Pytania i wyjaśnienia (3) – do ogłoszenia nr 31410 pn.: *Realizacja prac budowlanych i technologii koniecznych do stworzenia zbiornika do naśnieżania z pompownią wraz infrastrukturą – w ramach projektu pn.: „Wdrożenie innowacyjnej usługi w przedsiębiorstwie Ośrodek Narciarski Kotelnica Białczańska sp. z o.o.”* zamieszczonego przez Ośrodek Narciarski Kotelnica Białczańska sp. z o.o. z siedzibą w Białce Tatrzańskiej na portalu bazy konkurencyjności (<https://bazakonkurencyjnosci.funduszeuropejskie.gov.pl>)

Białka Tatrzańska, dnia 2.06.2020 r.

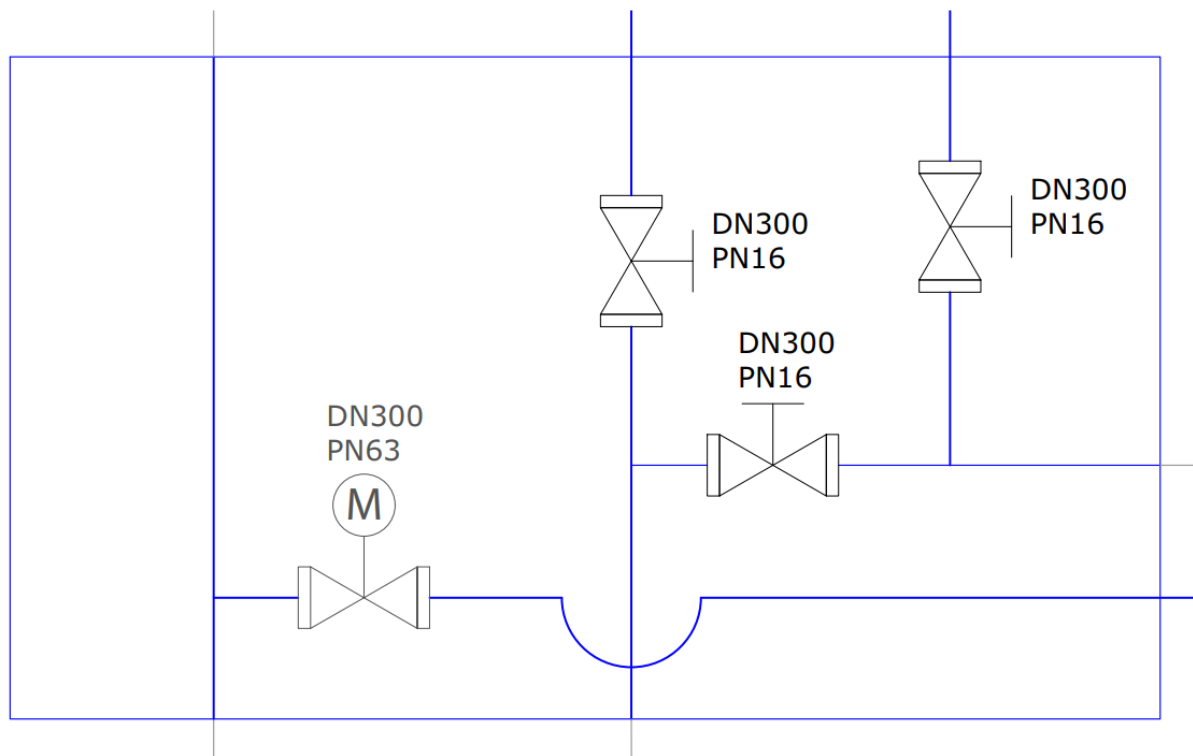
3) Załącznik 5a, Specyfikacja Techniczna Wykonania i Odbioru Robót Budowlanych, 1.3.1., Tabela nr 7. Zaworowania

Czy zamawiający może udostępnić schemat hydrauliczny, rysunek techniczny tej Zaworowni?

W specyfikacji technicznej została opisana zaworownia. Zamawiający poniżej przedstawia schemat hydrauliczny zaworowni:
